御中										Issue No. / 発行No.:PC-0025166																			
										Issue date / 発行日:221114																			
工程変更連絡書 Process Change Notice															ヒロセ電機株式会社 東莞工場 品質管理課 Dongguan Factory, Quality control section, Hirose Electric Co., Ltd.														
															承認 (Approval)					査閲 (Review)					作成 (Created by)				
															易少林 2022.11.15 HIROSE					刘晚林 2022.11.15 HIROSE					班丽霞 2022.11.15 HIROSE				
貴社益々ご清栄のこととお喜び申し上げます。日頃は弊社製品のお引き立てを賜り、厚く御礼申し上げます。 早速ですが、貴社への納入製品について、下記の通り工程変更を計画しております。 本書にて工程変更のご案内をさせていただきます。変更計画可否を提出後 2週間以内に ご返却を賜りたくお願い致します。 We truly appreciate your significant support always. We are currently planning on the below process change for the products planned to be delivered to your company. Forwarding shares the notification of the process change. Your approval for the change plan within 2 weeks will be appreciated.

貴社品番/Product number of your company										弊社品番/Product number by Hirose 0110-0317-2-74代表										弊社品名/Product name by Hirose HR10A-7R-6PB(74) 代表									
Content of change / 変更内容	変更1	区分 Type	新しい絶縁ケース118298-0-11代替絶縁ケース019227-0-58 / New insulation case 118298-0-11 alternative insulation case 019227-0-58										理由 Reason	品質安定の為です /

製品構造の比較

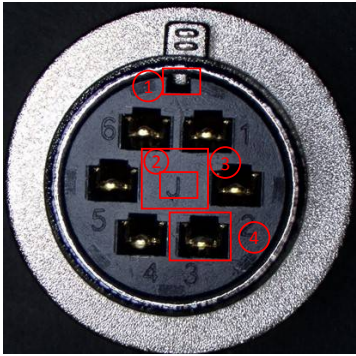
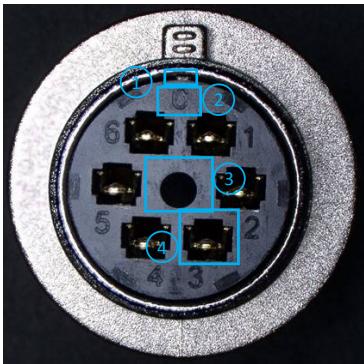
機種名：HR10A-7R-6PC(73)		CLNO: 110-0507-8 73			
金型	差異点	①ガイド溝	②キャビNO表示	③絶縁ケース穴	④端子穴の形状
既存品		 ガイド溝あり	 1.キャビNO “J、K、L、M” 表示 2.キャビNO は絶縁ケースの中心に表示されている	 絶縁ケースの中心には穴がありません	
新規品		 ガイド溝なし	 1.キャビNO “A、B、C、D” 表示 2.キャビテNOは絶縁ケースの上に表示される。	 絶縁ケースの中心に穴があいている

製品構造の比較

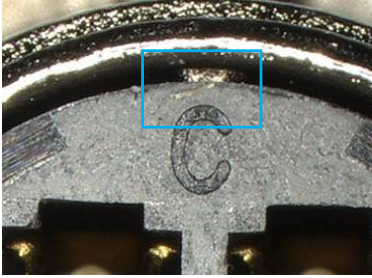
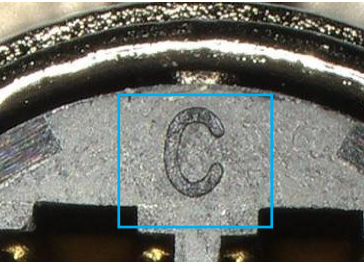
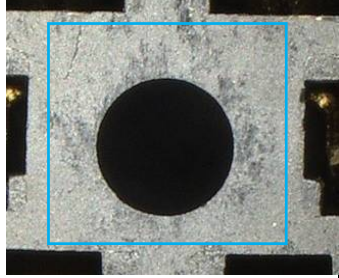
機種名：HR10A-7R-6PB(77)		CLNO: 110-0317-2-77			
金型	差異点	①ガイド溝	②キャビNO表示	③絶縁ケース穴	④端子穴の形状
既存品		 ガイド溝あり	 1.キャビNO“J、K、L、M” 表示 2.キャビNOは絶縁ケースの中心に表示されている	 絶縁ケースの中心には穴がありません	
新規品		 ガイド溝なし	 1.キャビNO“ A、B、C、D” 表示 2.キャビテNOは絶縁ケースの上に表示される。	 絶縁ケースの中心に穴があいている

絶縁ケース変更構造比較

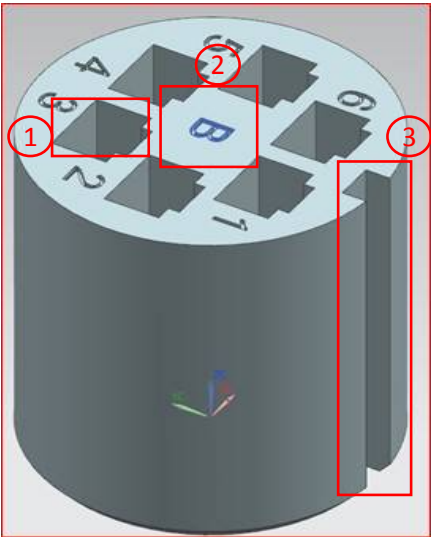
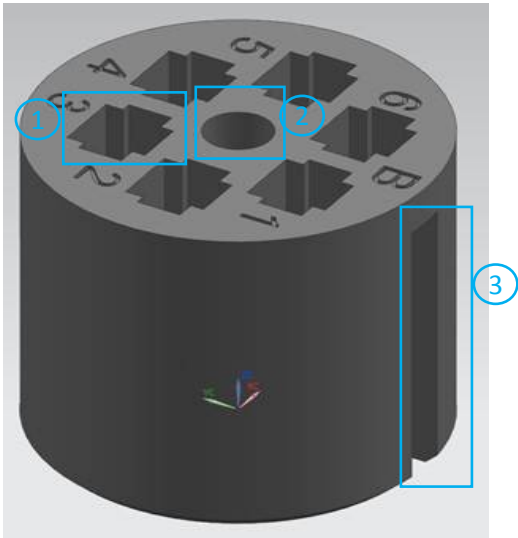
プロジェクト	変更前	変更後
DP番号	019227-0-58	118298-0-11
写真		
	変更の目的 箇所①：端子方向の逆挿入を防止すること。 箇所②：厚肉部の減肉（均肉化）を図り、絶縁座のソリ、歪みを防止する。 箇所③：絶縁座が逆に挿入を防止すること。
